別紙記載事項の変更前後比較表

注記) 変更箇所を 〇 で示す。なお、誤字・脱字や書式・体裁・項番号の訂正、図表追加等に伴う図表番号の振り直し及び表現の統一のための違いは省略する。

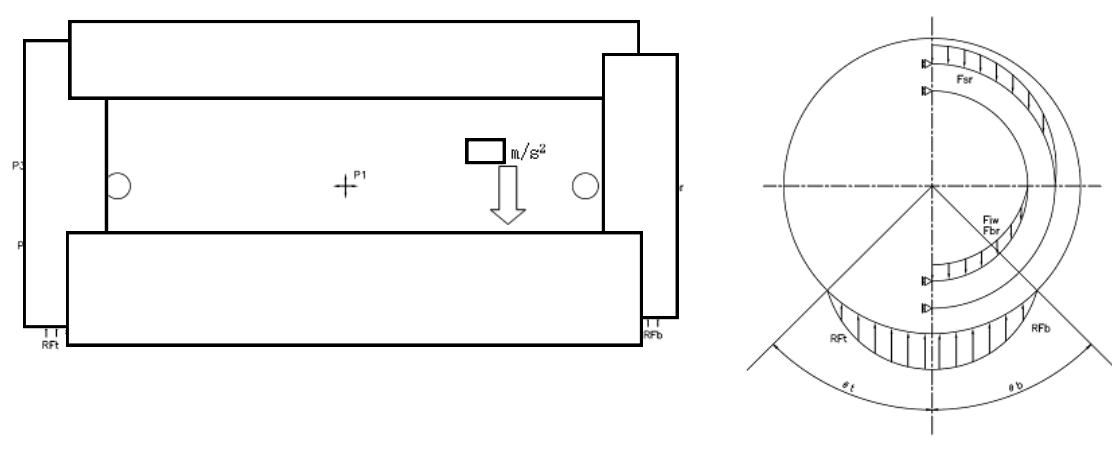
ページ	変更前	ページ	変更後	変更内容																															
ローA -115	a. 容器本体 主な位置 (ロ)-第A.29 図参照) に対する頭部垂直落下時の一次応力強さ及び蓋ボルトの評価結果を(ロ)-第A.36 表に、また、底部垂直落下時の一次応力強さ及び蓋ボルトの評価結果を(ロ)-第A.37 表に示す。 それぞれの表に示すように、すべての評価位置においてA.1.2 に示す解析基準値を満足する。	(ロ)-A-121	a. 容器本体 主な位置 (ロ)-第A.29 図参照) に対する頭部 9m 垂直落下時の一次応力強さ及び蓋ボルトの評価結果を(ロ)-第A.36 表に、また、底部 9m 垂直落下時の一次応力強さ及び蓋ボルトの評価結果を(ロ)-第A.37 表に示す。 それぞれの表に示すように、全ての評価位置において(ロ)章A.1.2 に示す解析基準値を満足する。	(4)-② (以下同様)																															
ローA -117	(ロ)-第A.36 表 頭部 9m 垂直落下時の容器本体に対する一次応力及び蓋ボルトの評価 (1/2)	(ロ)-A-123	(ロ)-第A.36 表 頭部 9m 垂直落下時の容器本体に対する一次応力及び蓋ボルトの評価 (1/2)	(4)-②																															
	<table border="1"> <thead> <tr> <th>部位</th> <th>断面 No. 注1)</th> <th>応力分類^{注2)} 又は応力 の種類</th> <th>表面</th> <th>応力強さ 又は応力 (MPa)</th> <th>温度 (°C)</th> <th>解析 基準値 (MPa) 注3)</th> <th>余裕率 MS</th> </tr> </thead> <tbody> <tr> <td></td> <td></td> <td></td> <td></td> <td></td> <td></td> <td></td> <td></td> </tr> </tbody> </table>	部位	断面 No. 注1)	応力分類 ^{注2)} 又は応力 の種類	表面	応力強さ 又は応力 (MPa)	温度 (°C)	解析 基準値 (MPa) 注3)	余裕率 MS									<table border="1"> <thead> <tr> <th>部位</th> <th>断面 No. 注1)</th> <th>応力分類^{注2)} 又は応力 の種類</th> <th>表面</th> <th>応力強さ 又は応力 (MPa)</th> <th>温度 (°C)</th> <th>解析 基準値 (MPa) 注3)</th> <th>余裕率 MS (-)</th> </tr> </thead> <tbody> <tr> <td></td> <td></td> <td></td> <td></td> <td></td> <td></td> <td></td> <td></td> </tr> </tbody> </table>	部位	断面 No. 注1)	応力分類 ^{注2)} 又は応力 の種類	表面	応力強さ 又は応力 (MPa)	温度 (°C)	解析 基準値 (MPa) 注3)	余裕率 MS (-)
